**PROGETTO DEFINITIVO PER LA REALIZZAZIONE DI UN PARCO AGRI-VOLTAICO A  
TERRA DELLA POTENZA NOMINALE 19,99 MW DENOMINATO "DALSOLAR1"**

### Note Integrative

Le seguenti note integrative sono state redatte a seguito della richiesta di aggiornamento e integrazioni pervenuta n°0045017 del 24-03-2023.

*Stralcio della carta geomorfologica area parco*

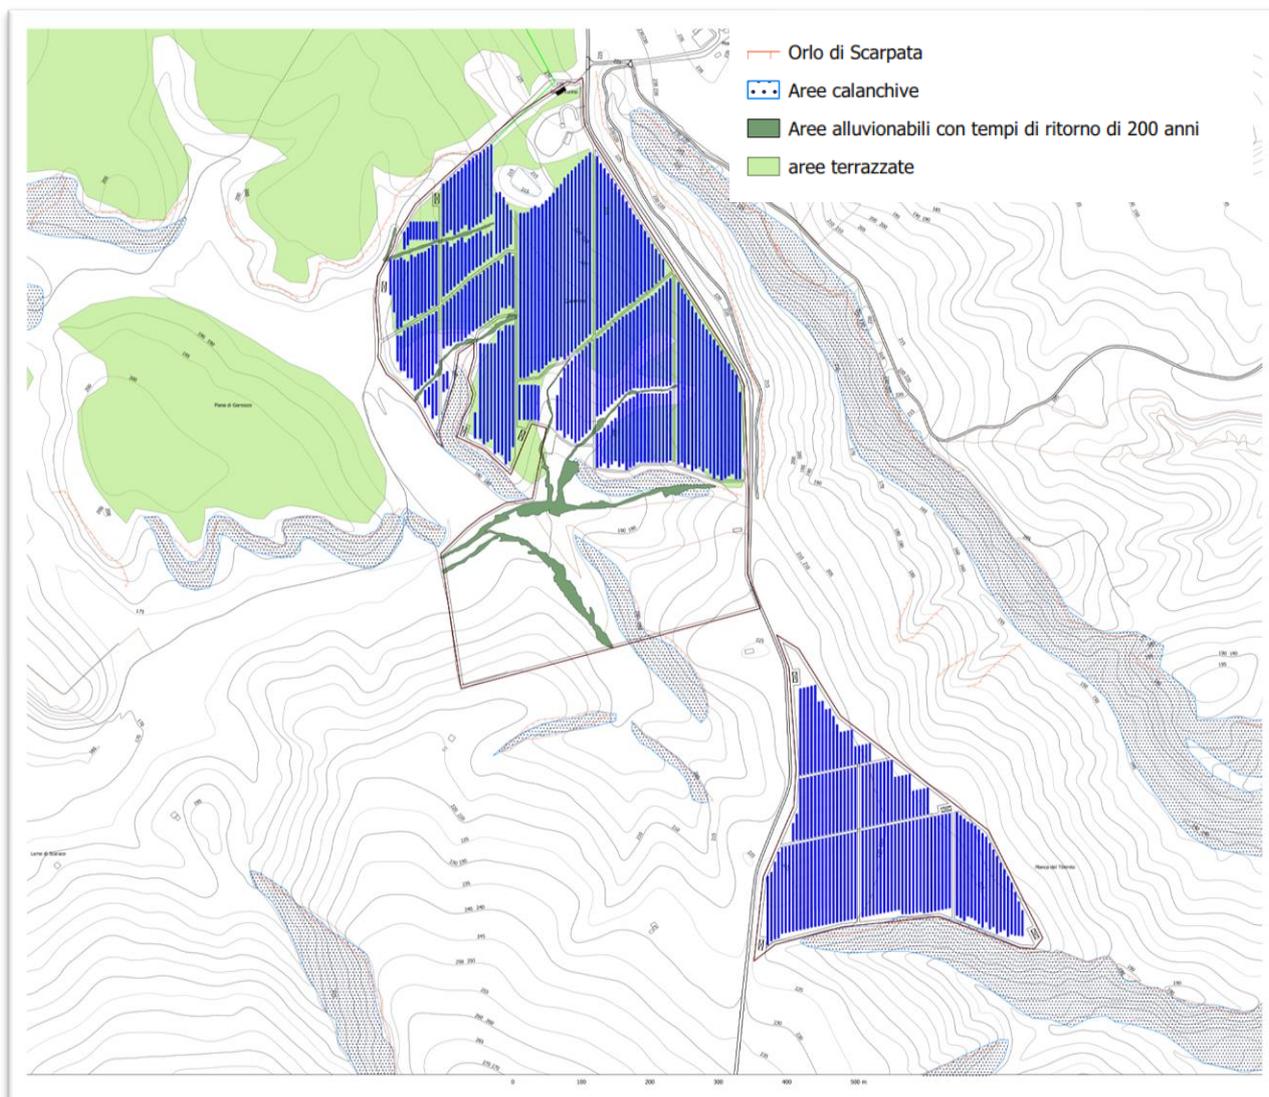
*a)Attesa interferenza fra le aree di interesse e taluni elementi morfologici, rilevati e cartografati e/o rilevabili da foto aeree, sarà necessario procedere ai necessari approfondimenti dal punto di vista geomorfologico, avendo cura di evidenziare nella sua completezza il reticolo idrografico e le sue aree di pertinenza oltre che le aree oggetto di erosione areale.*

Nella successiva carta sono stati evidenziati tutti gli elementi morfologici presenti nell'area di interesse e che potevano interferire con le opere in progetto.

Il parco fotovoltaico verrà realizzato su un versante che degrada con una pendenza compresa tra 3 e 10 ° da Nord Est verso Sud Ovest e nella porzione occidentale e meridionale, è limitato da versanti più acclivi caratterizzati da pendenze dell'ordine di 45-50°. In corrispondenza delle parti più pendenti sono riconoscibili le classiche forme calanchive legate all'erosione areale che modellano il versante in faccette triangolari che rappresentano il principale morfotipo dell'area. L'erosione areale si origina a seguito della combinazione di diverse concause quali la litologia argilloso limosa dei terreni l'assenza di vegetazione lungo il pendio, l'elevata pendenza e le precipitazioni intense concentrate in brevi periodi. La presenza di questi morfotipi non andrà ad interferire in alcun modo con l'area in cui è prevista l'installazione dei pannelli.

Dal punto di vista idrografico il reticolo idrografico si presenta poco sviluppato ed è composto da aste rettilinee che convogliano le acque di corrivazione che scorrono lungo i versanti verso il sottostante immissario del Torrente Salandrella. In particolare, nell'area sono presenti diverse aree di impluvio all'interno delle quali si ritrovano incisioni asciutte per la maggior parte dell'anno e in cui si riscontra la presenza di acqua solo a seguito di intensi periodi piovosi.

La in corrispondenza delle aste presenti all'interno del parco è stato eseguito lo studio idraulico che ha permesso di perimetrare aree alluvionabili con tempi di ritorno di 200 anni. Nella revisione del Layout di impianto, queste aree sono state escluse dall'utilizzo in modo da non alterare il deflusso superficiale delle acque di corrivazione.

Inoltre, il rilevamento non ha evidenziato all'interno dell'area parco morfotipi riconducibili ad aree instabili all'interno dell'area parco.

Carta della Microzonazione sismica di II livello Area Parco

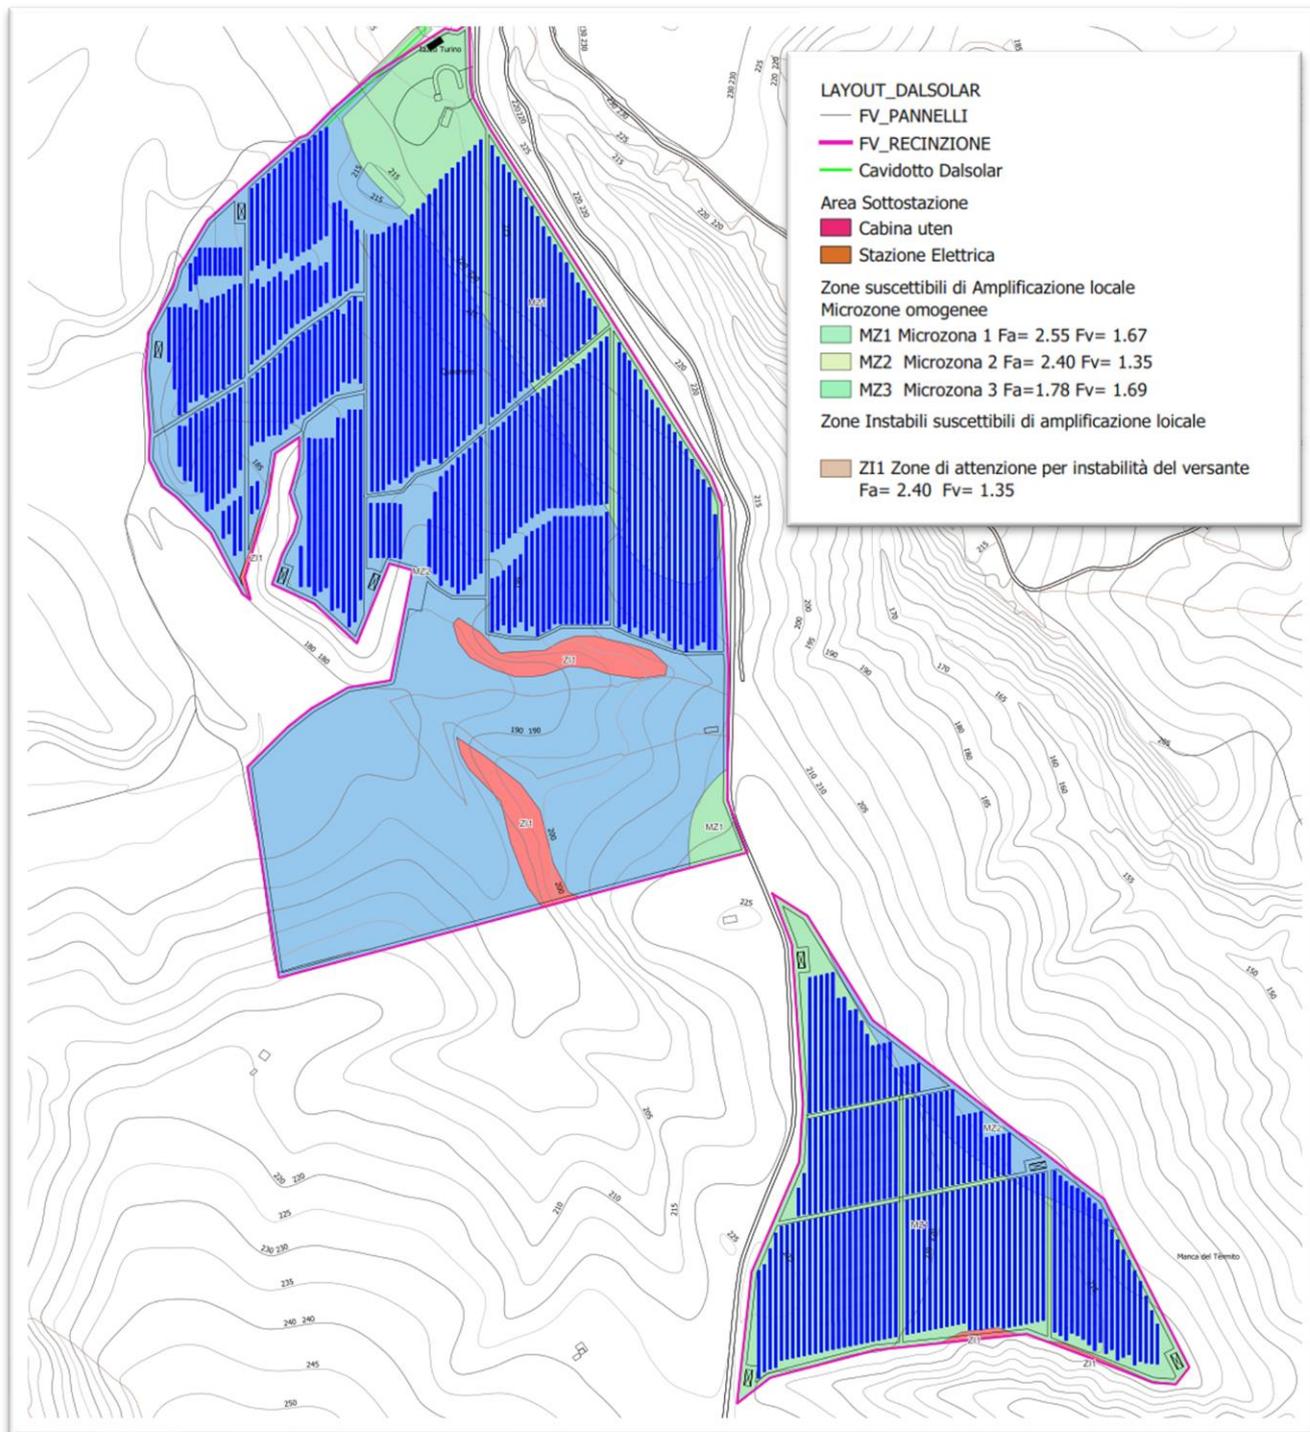
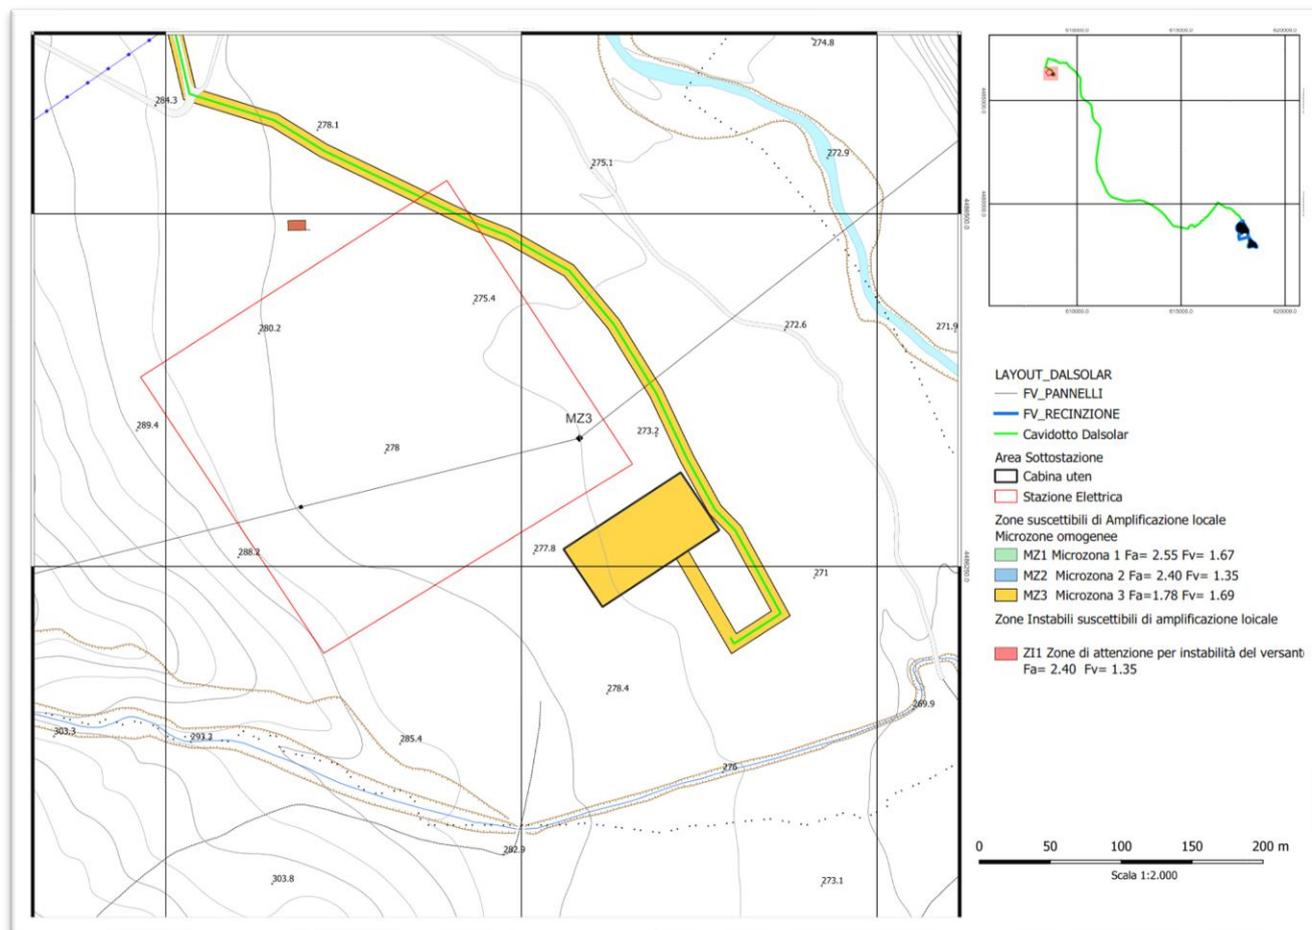
b) lo studio di microzonazione sismica condotto con approccio semplificato ha portato all'individuazione di aree con fattori di amplificazione omogenei. Lo studio limitato alle sole aree del parco, oltre ad a dover essere completato con le altre aree di interesse progettuale dovrà valutare e verificare il possibile ricorso tale approccio metodologico nel rispetto degli indirizzi e criteri per la microzonazione sismica del Dip. Naz Protezione Civile. Lo studio andrà completato dalla valutazione in merito a potenziali fenomeni di liquefazione.

In corrispondenza delle aree interessate dal progetto è stato eseguito lo studi di risposta simica locale a seguito del quale sono state individuate due tre Microzone omogenee stabili suscettibili di amplificazione, mentre le aree calanchive, sono state classificate come zone instabili suscettibili di amplificazione locale. Di seguito si riporta uno stralcio della carta di microzonazione sismica dell'area Parco e della sottostazione con i valori di FA e FV.

Il calcolo ha restituito i valori dei fattori di accelerazione riportati in tabella

Microzona	Fa	Fv
<b>MZ1</b>	2.55	1.67
<b>MZ2</b>	2.40	1.35
<b>MZ3</b>	1.78	1.69
<b>ZI1</b>	2.40	1.35

Per le zone instabili suscettibili di amplificazione locale sono stati utilizzati i valori di accelerazione relativi alle argille varicolori dato che si tratta aree interessate da erosione areale (calanchi) e non sono presenti livelli di spessore superiore a 5m di terreno.

Area Parco

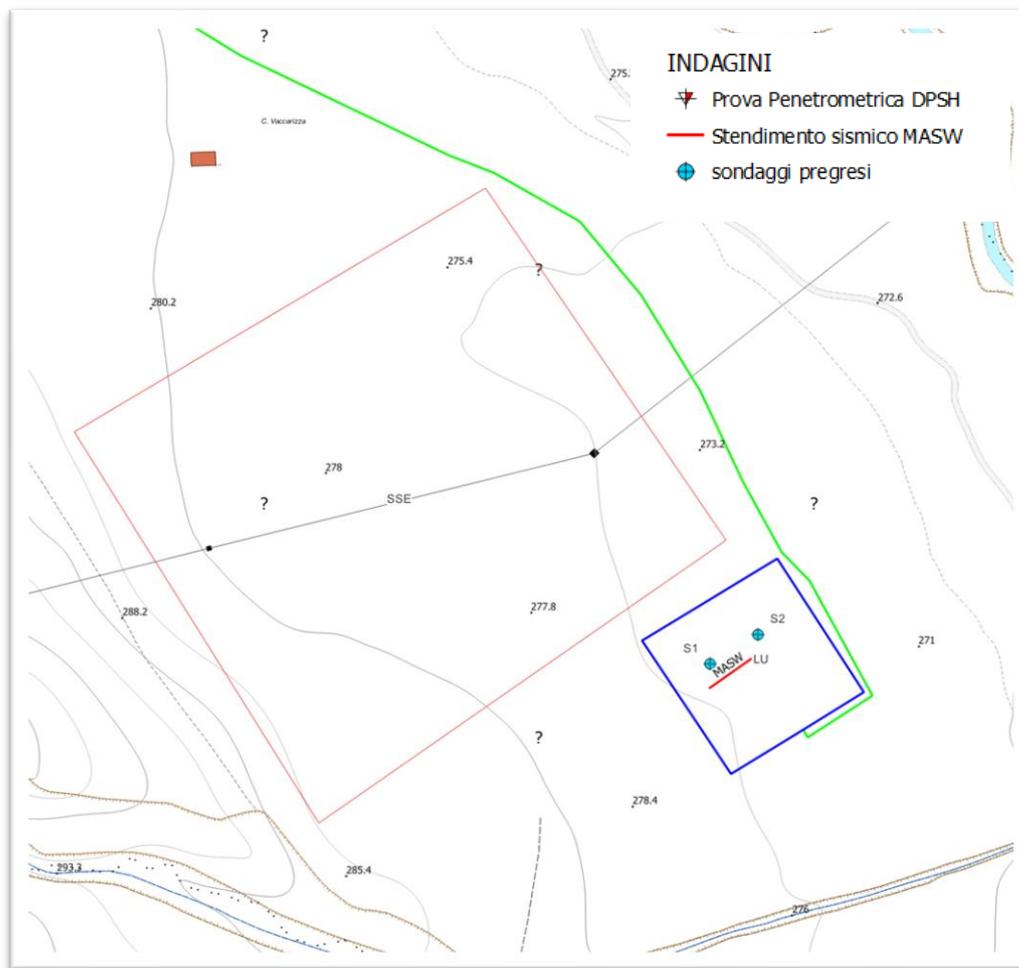
c) la caratterizzazione ai fini della costruzione del modello geologico tecnico di riferimento e parametrizzazione dovrà essere supportata da specifiche indagini e/o dall'eventuale acquisizione di dati pregressi per i quali oltre ad allegare ubicazione delle indagini, stratigrafie e certificati di laboratorio di analisi, sarà necessario rappresentare le correlazioni con i siti di più diretto interesse progettuale unitamente a valutazioni proprie sull'utilizzabilità, rappresentatività e significatività dei dati assunti.

Per quel che riguarda l'area parco, l'elaborazione delle prove penetrometriche è stata eseguita con l'ausilio del software Dynamic Probing da cui è scaturita la caratterizzazione geotecnica dei terreni mediante l'utilizzo di **correlazioni geotecniche per terreni a comportamento attritivo**; in particolare, per la caratterizzazione meccanica dei terreni, avremmo potuto utilizzare la correlazione proposta da Meyerhof (1965) - Correlazione valida per terreni con (%) di limo > 5% a profondità <

**A vantaggio di sicurezza e al fine di valutare la stabilità delle coltri presenti lungo i versanti e ricostruirne i processi morfodinamici presenti, la caratterizzazione meccanica dei terreni è stata definita utilizzando la correlazione Meyerhof (1956) - Correlazioni valide per terreni argillosi ed argillosi-marnosi fessurati, terreni di riporto sciolti e coltri detritiche.**

Unità	Descrizione litologica
<b>Unità Geotecnica I Spessore 4-6 mt</b>	Limi argillosi con livelli di conglomerati asciutti e consistenti
<b>Unità Geotecnica II (substrato geologico)</b>	Argilla argille limose asciutte e consistenti.

Unità Geotecnica	$\gamma_v$ (KN/m <sup>3</sup> )	$\phi'$	$C'$ (KPa)
<b>I</b>	<b>18.5</b>	<b>25</b>	<b>0</b>
<b>II</b>	<b>20.5</b>	<b>20</b>	<b>0</b>

*Carta di sintesi delle criticità e pericolosità geologiche e geomorfologiche (Area Parco)*

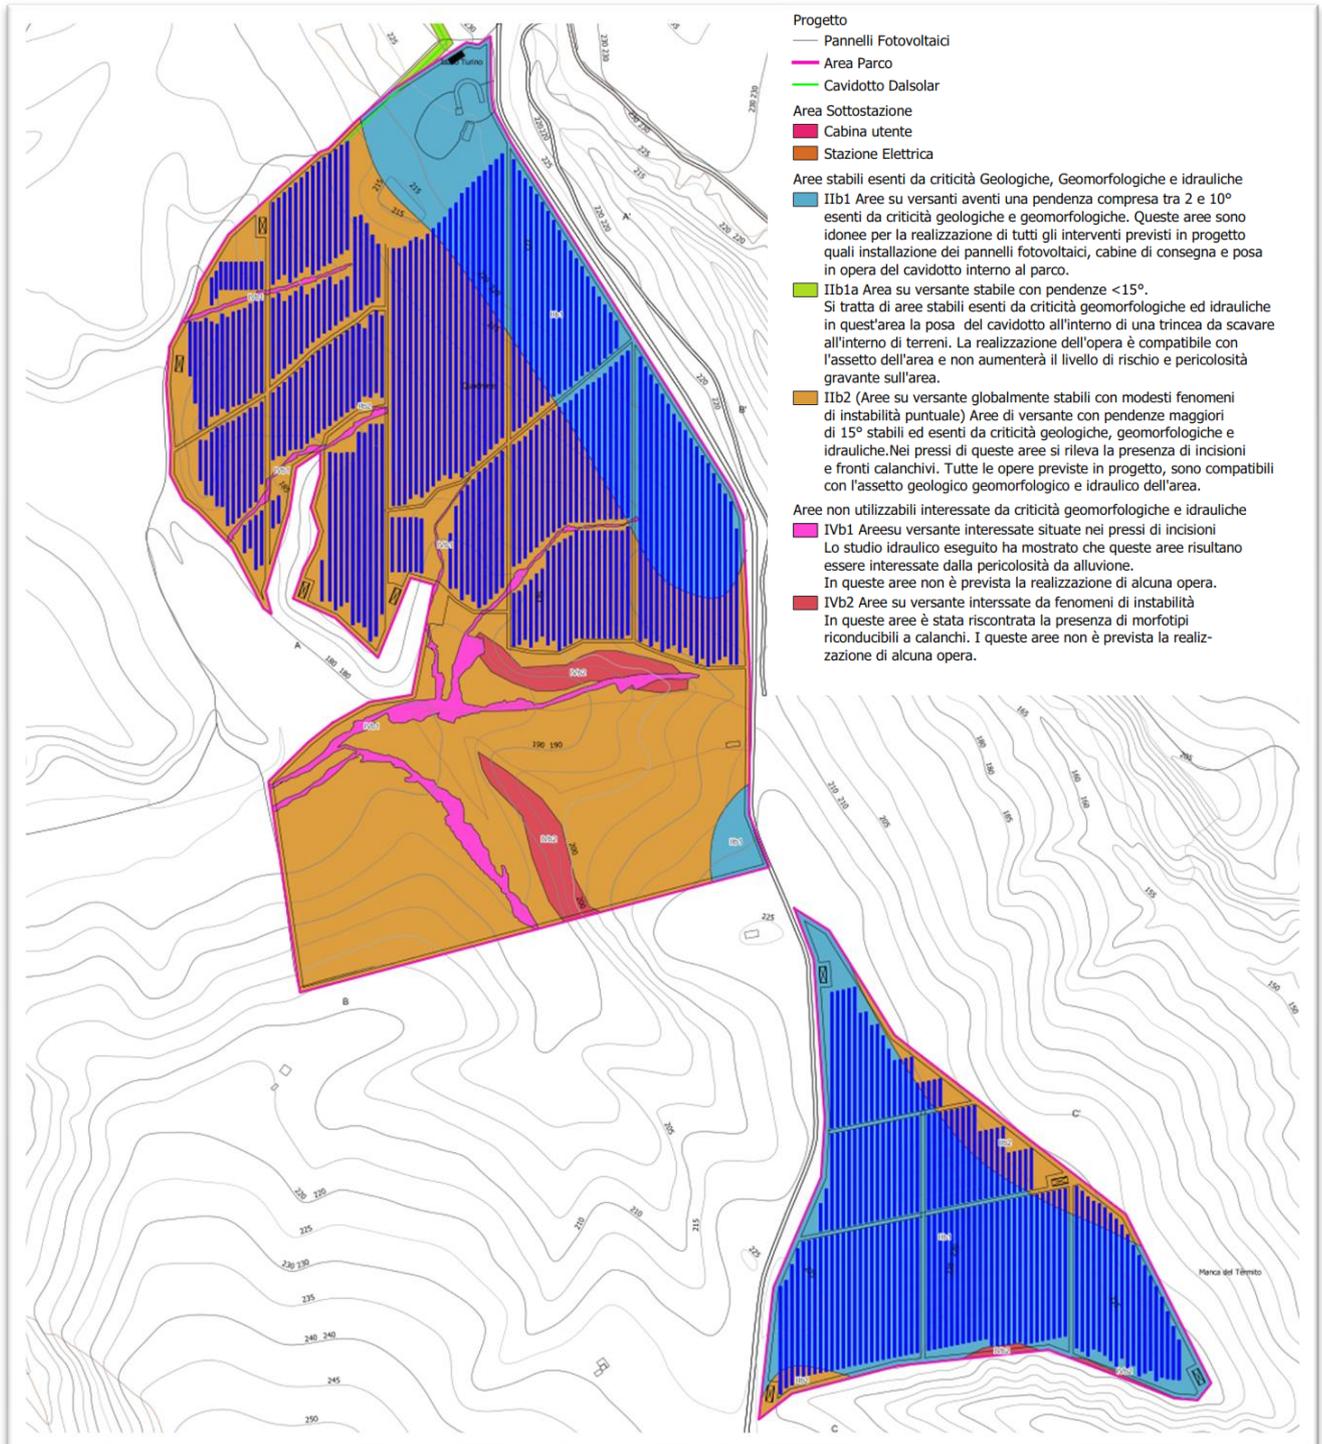
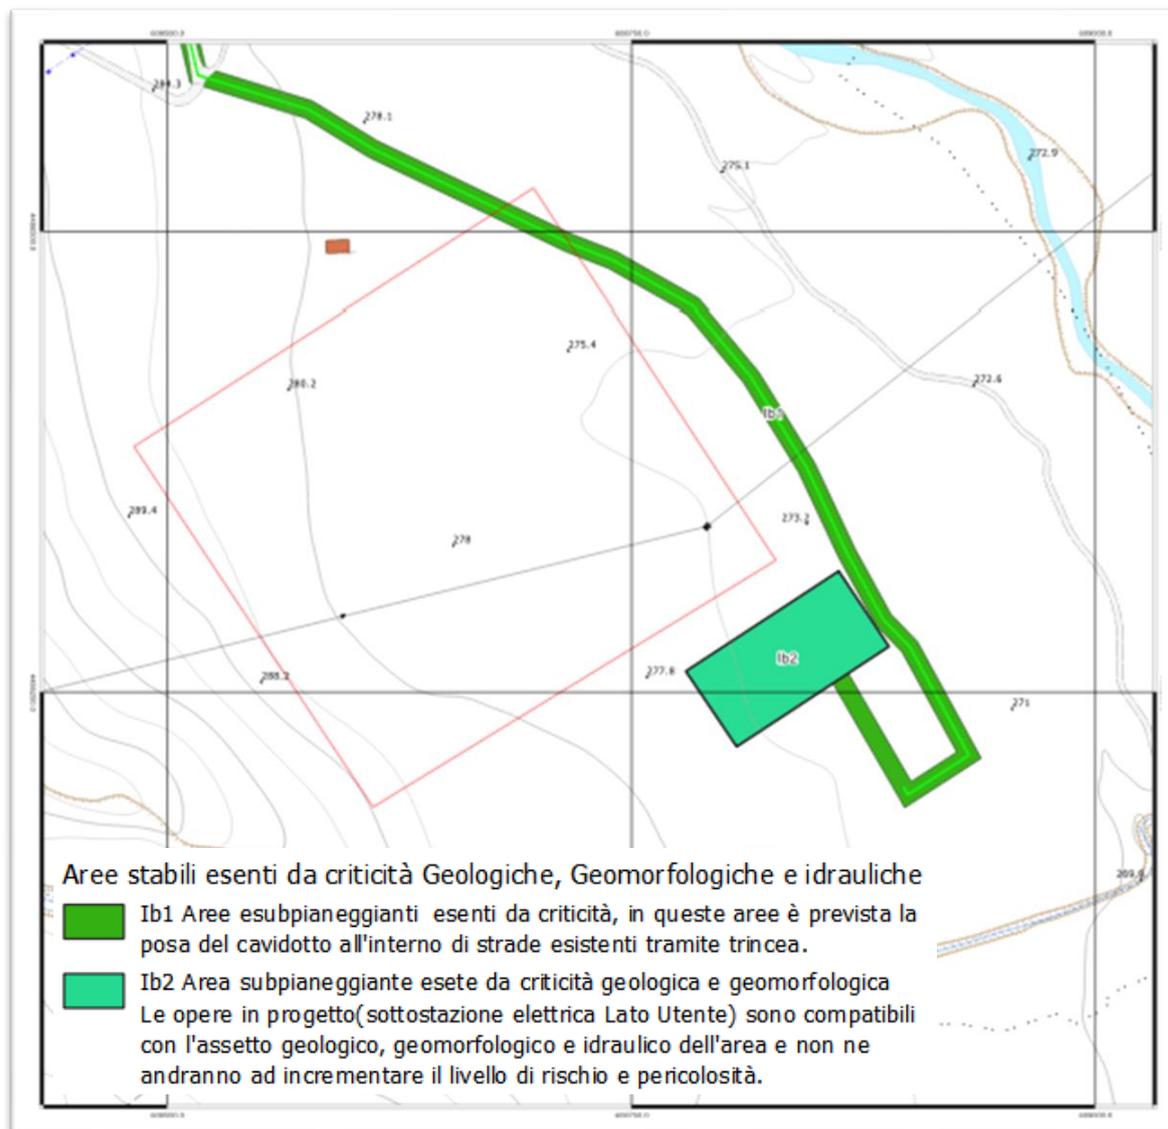
d) *Quanto determinato con le analisi idrauliche condotte e da completare per i tratti del reticolo idrografico potenzialmente interferente dovranno essere recepite nella cartografia di sintesi delle criticità e pericolosità geologiche e geomorfologiche.*

A seguito dello studio Idraulico eseguito sulle incisioni individuate all'interno dell'area parco sono state individuate fasce alluvionabili con tempi di ritorno di 200 anni. Data la criticità riscontrata le aree sono state escluse dall'utilizzo ed è stato prodotto il nuovo layout di impianto.

Di conseguenza è stata anche aggiornata la carta di sintesi delle pericolosità geologiche e geomorfologiche suddividendo le aree interessate dal progetto nelle seguenti zone :

*IVb1 Aree su versante interessate situate nei pressi di incisioni Lo studio idraulico eseguito ha mostrato che queste aree risultano essere interessate dalla pericolosità da alluvione. In queste aree non è prevista la realizzazione di alcuna opera.*

*IVb2 Aree su versante interessate da fenomeni di instabilità In queste aree è stata riscontrata la presenza di morfotipi riconducibili a calanchi. I queste aree non è prevista la realizzazione di alcuna opera.*

*IVb3 Aree situate nei pressi di interferenze con il reticolo idrografico Queste aree sono presenti lungo il tracciato che connette l'area parco al cavidotto. Dato che il cavidotto verrà posto in opera all'interno di strade esistenti, queste criticità sono già state risolte con la realizzazione opere idrauliche quali tombini e viadotti. Al fine di non interferire con le opere esistenti in corrispondenza di queste opere il cavidotto verrà posto in opera tramite T.O.C..*
